ASPETTI AMBIENTALI OGGETTO DELLE OSSERVAZIONI

OSSERVAZIONE N. 1 : AREA dell'IMPIANTO EOLICO NON IDONEA ai sensi dell'art. 20 com. 8 lettera c quater del Decreto Legislativo n. 199/2021 e ss.mm.ii.

ALLEGATO alle OSSERVAZIONI all' IMPIANTO EOLICO denominato REMPILLO nel COMUNE di PITIGLIANO (GR). Composto da n. 5 immagini e n. 5 pagine

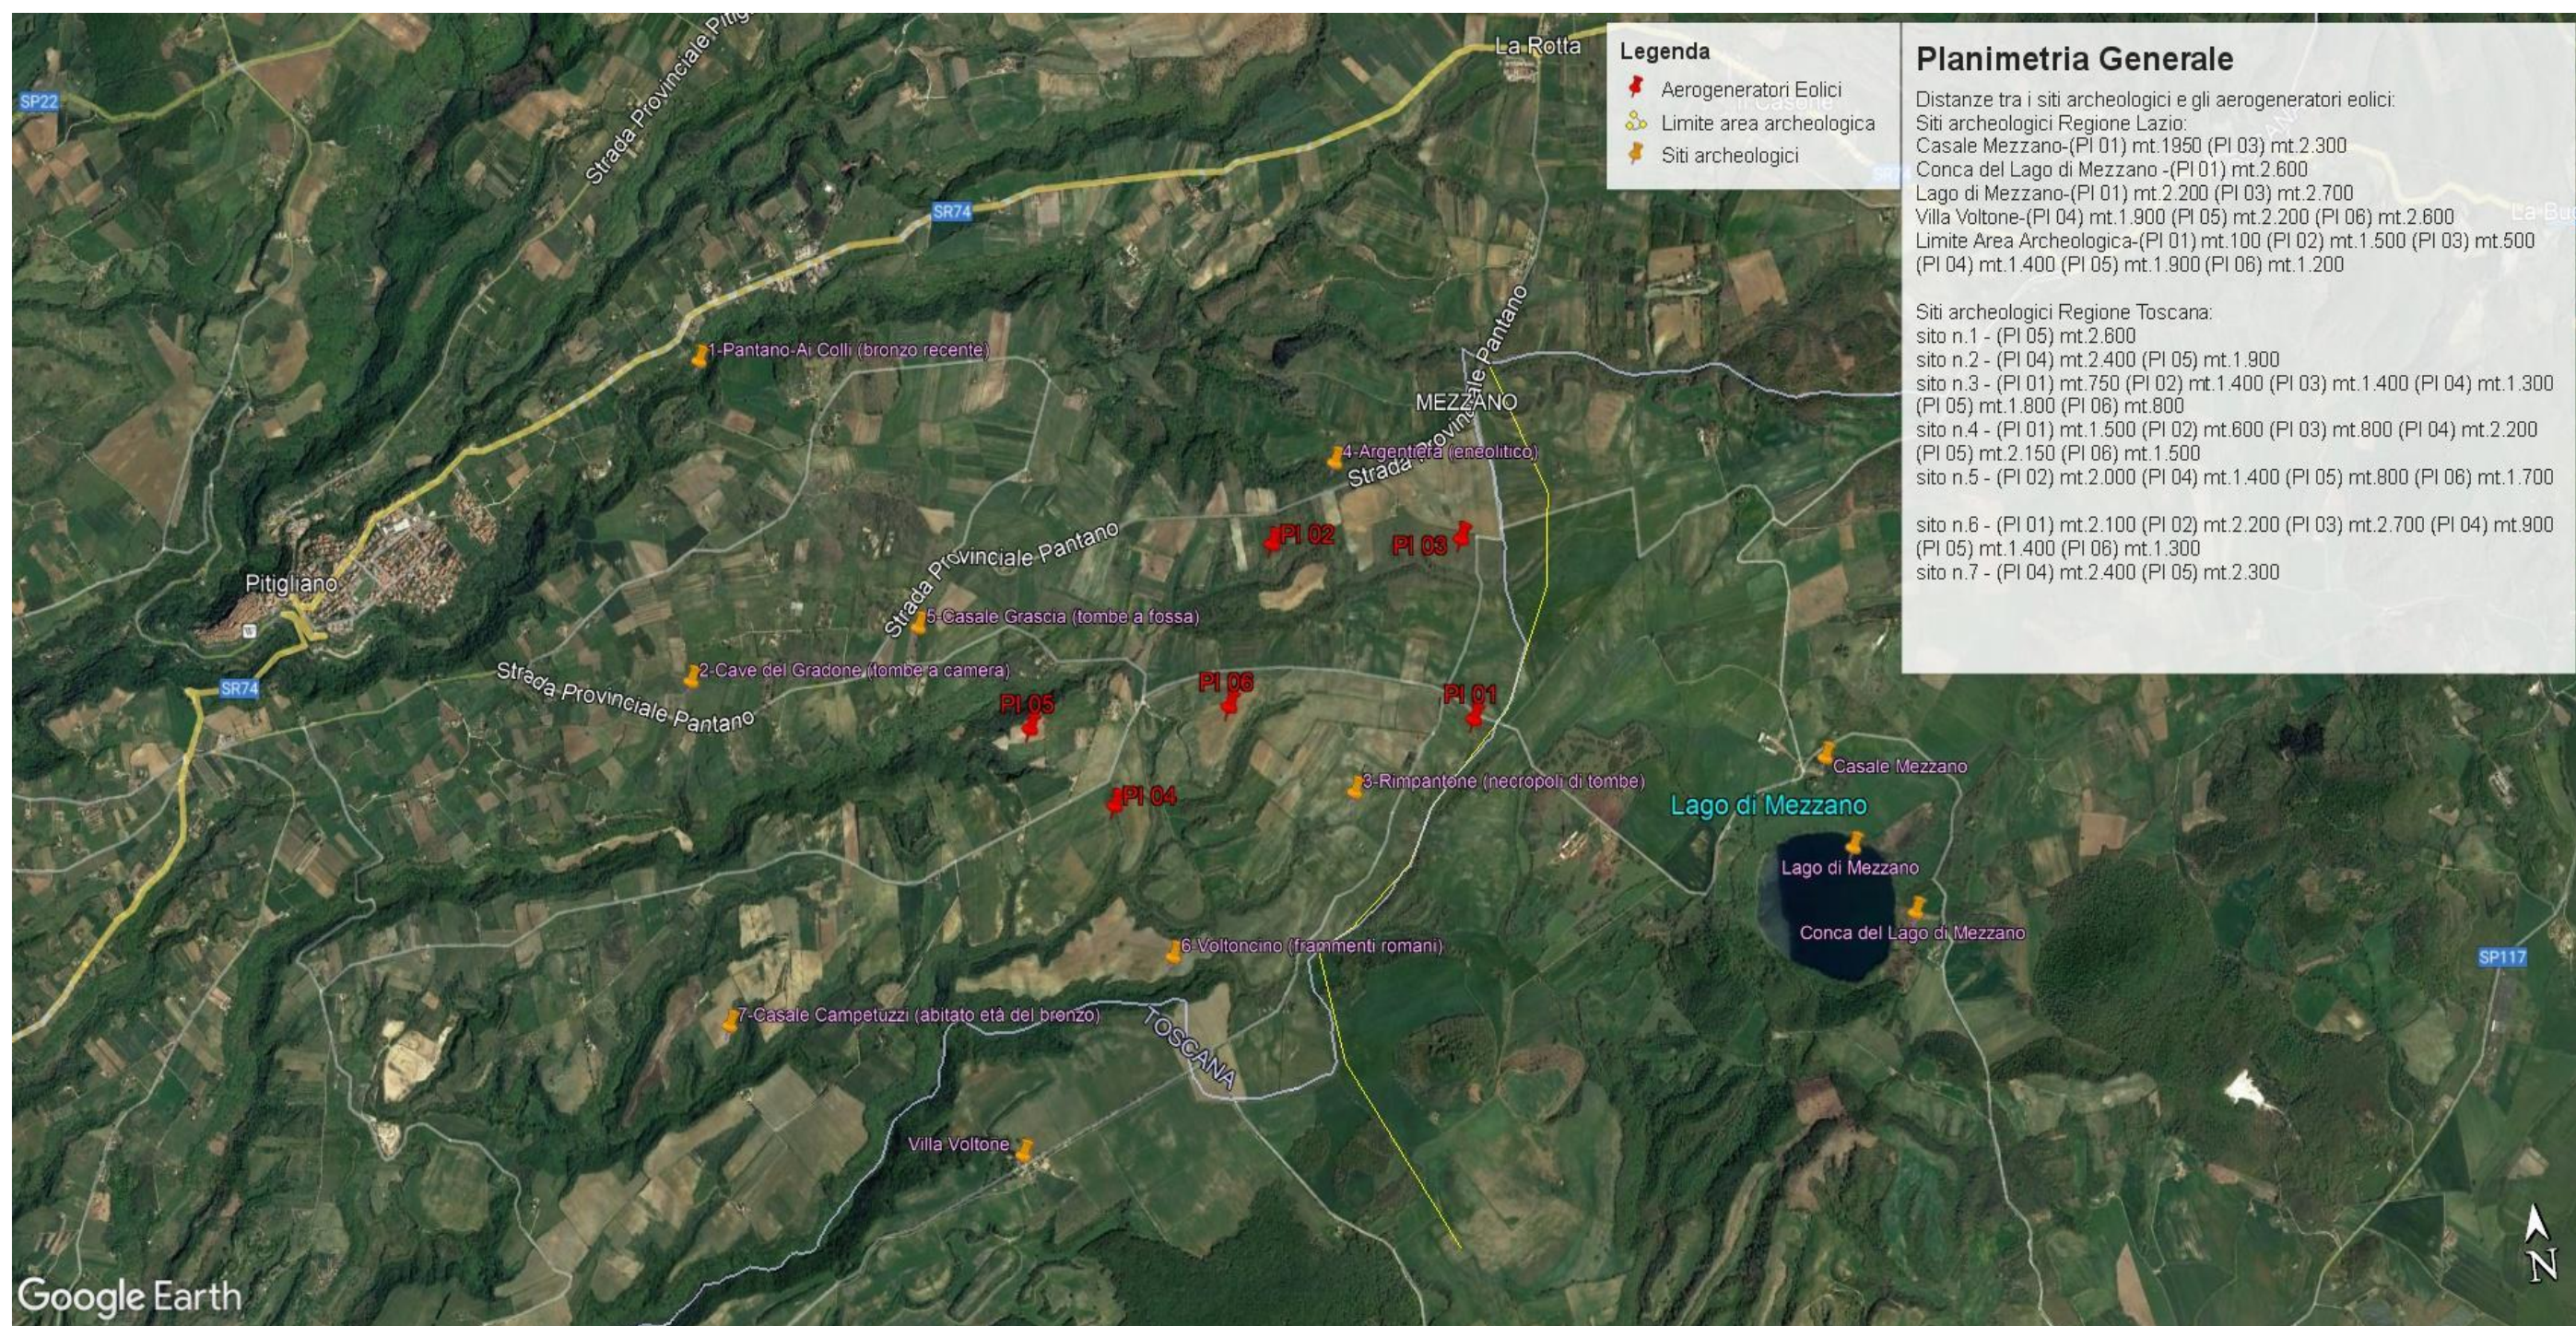
Inoltre, la zona in cui insisterebbe l'impianto eolico industriale Rempillo è compresa nelle fasce di rispetto di 3 km di diversi beni archeologici tutelati dalla parte II del Codice dei Beni Culturali (vedi

Allegato, immagine n. 3). Inoltre le pale P04 e P05 ricadono all'interno di un'area archeologica che la Proponente vorrebbe cancellare per il semplice fatto che non è riportata nel documento regionale ma nel documento provinciale come meglio dettagliato nell'Osservazione n. 5. Alla luce di quanto documentato appare chiaro quindi che la collocazione dell'impianto non ha tenuto conto alcuno dei vincoli dell'area nella quale è stato progettato e l'inserimento dell'impianto eolico nel paesaggio e sul territorio non è corretto (Allegato IV delle Linee guida nazionali di cui al D.M dello Sviluppo economico del 10.09.2010).

Immagine n. 4 Situazione di saturazione da impianti FER nella provincia di Viterbo. Non sono riportati gli impianti fotovoltaici e agrivoltaici che hanno inciso per buona parte nel cumulo di impianti FER per superare già nel 2023 gli obiettivi del PNIEC assegnati alla Regione Lazio per il 20230.

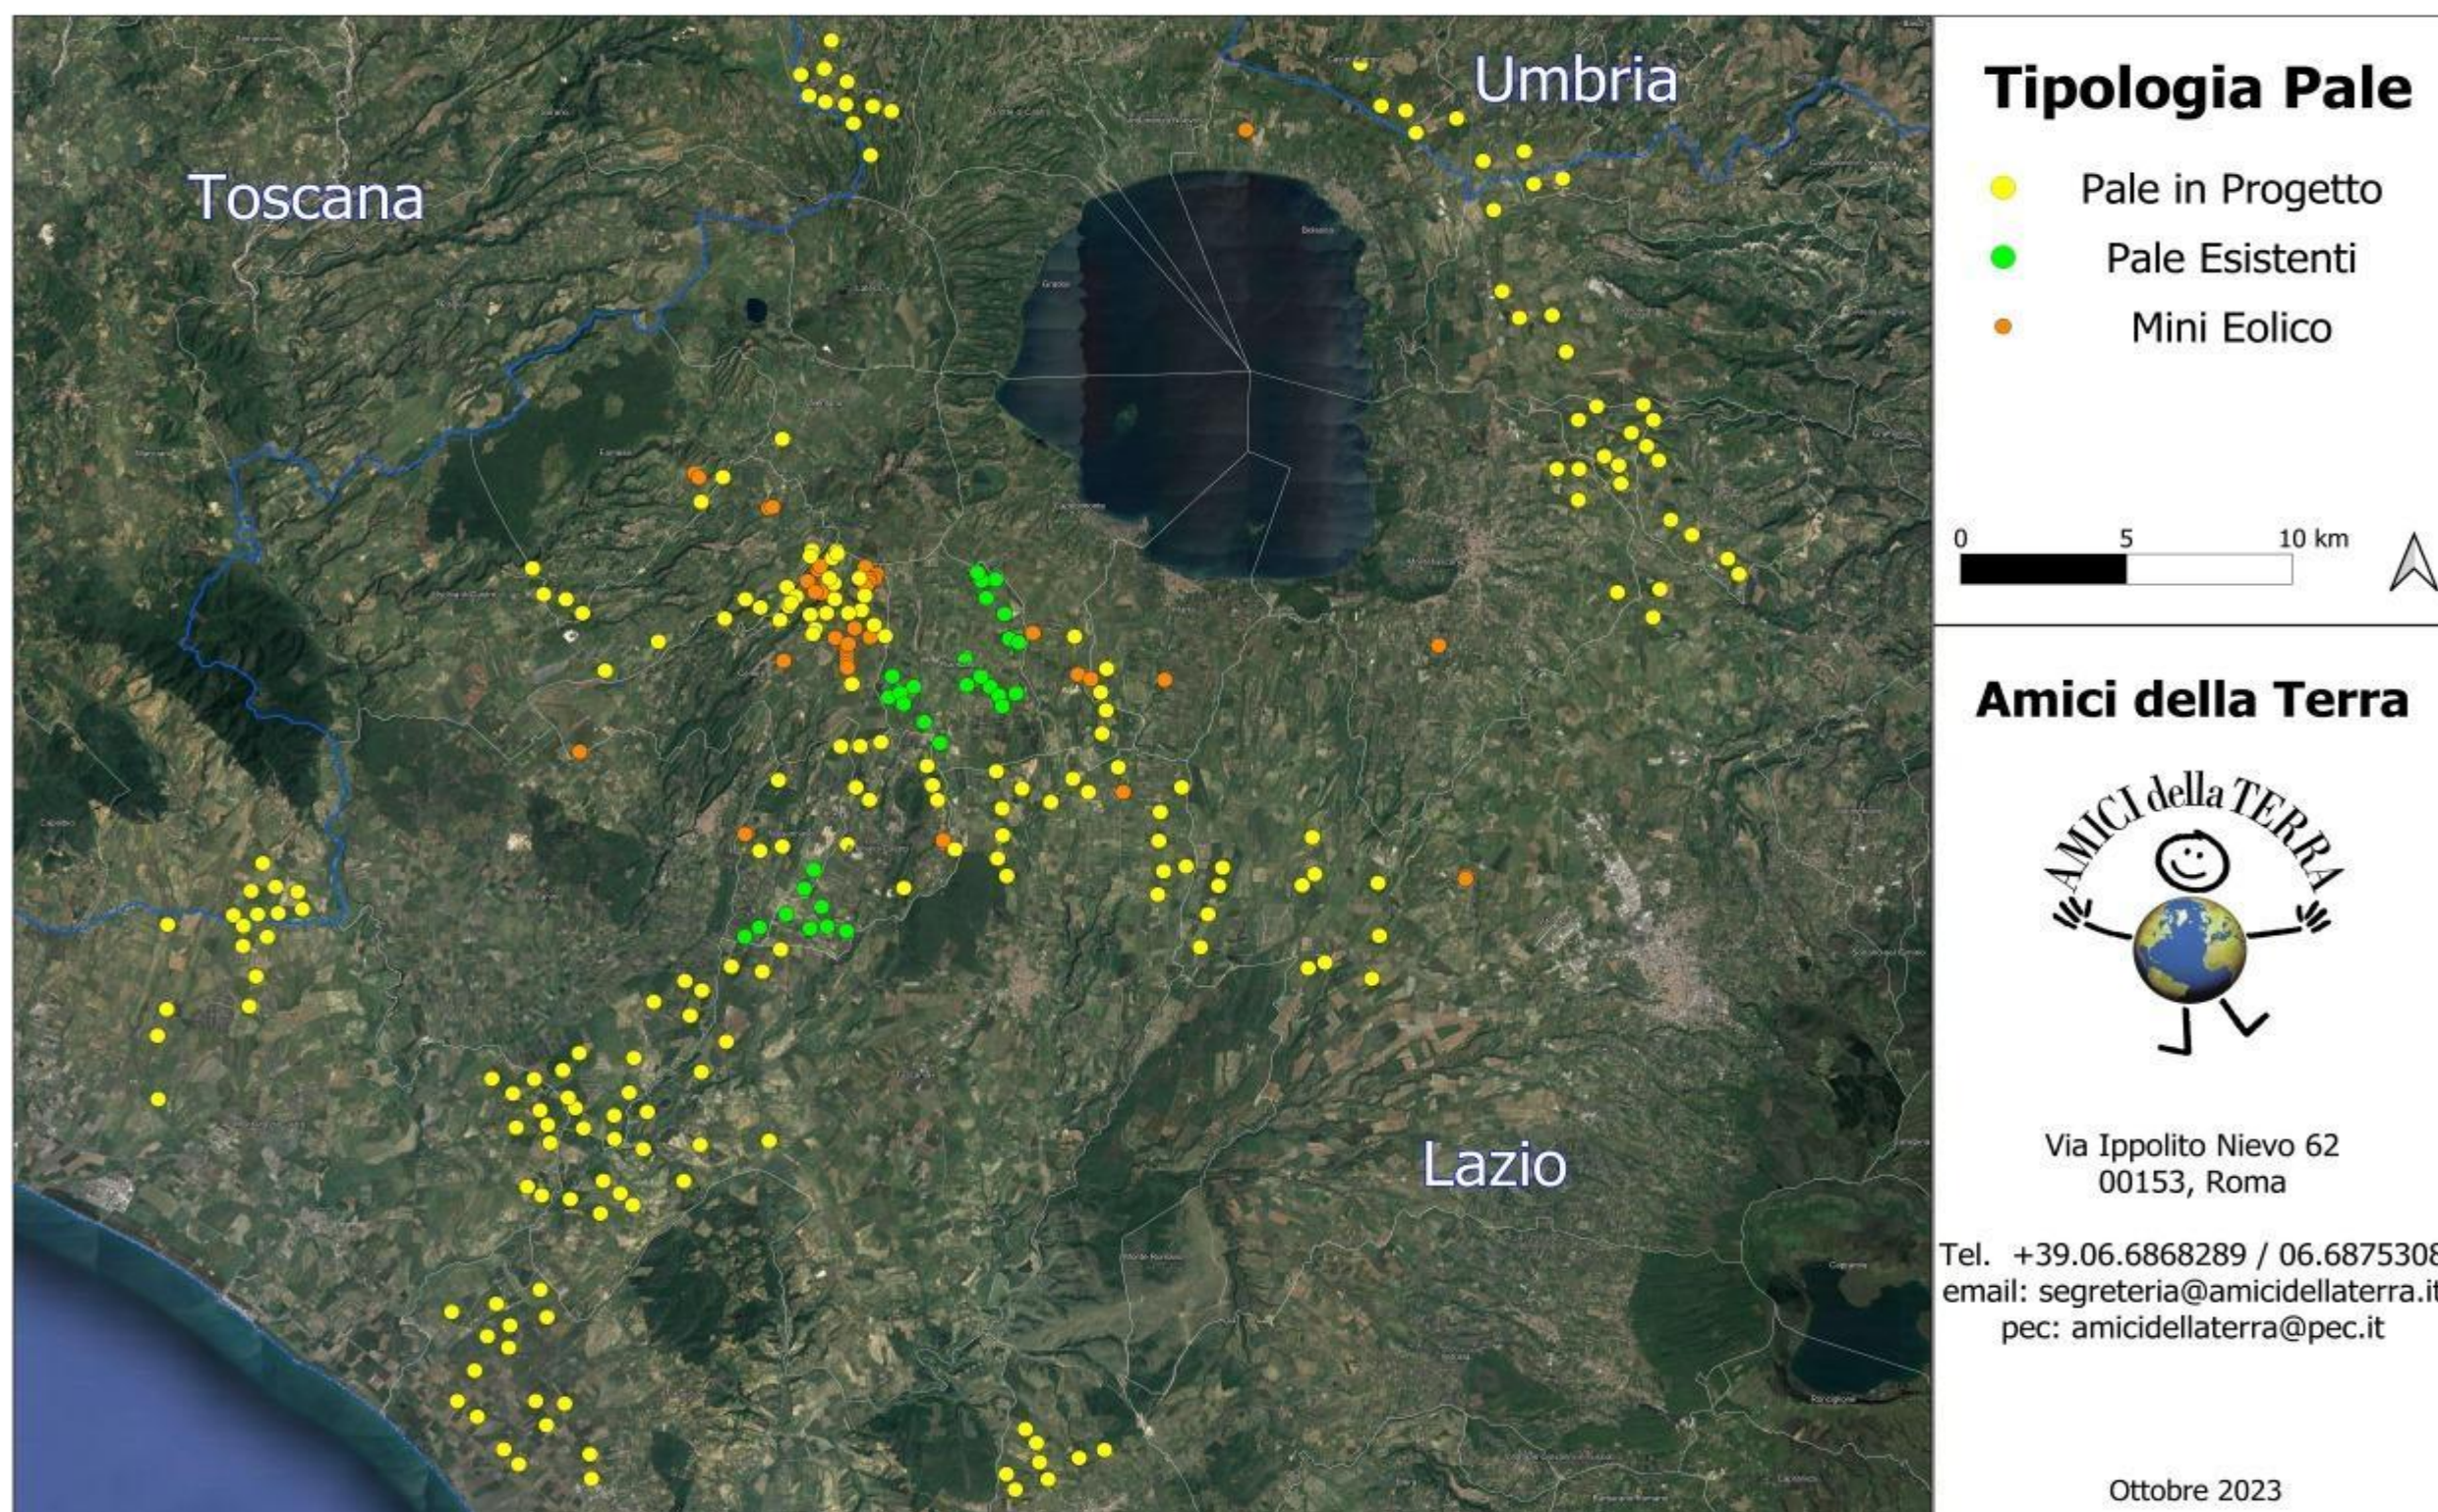
nn. 1 e 2 e crea anche degli impatti negativi anche sui beni naturalistici come verrà dettagliato nell'Osservazione n. 4. Inoltre andrebbe a sommarsi al già enorme cumulo di impianti eolici e fotovoltaici e geotermici che già creano una elevata criticità ambientale nella provincia di Viterbo e interferiscono anche con il territorio toscano come si può vedere dalle immagini nn. 4 e 5 dell'Allegato n. 1.
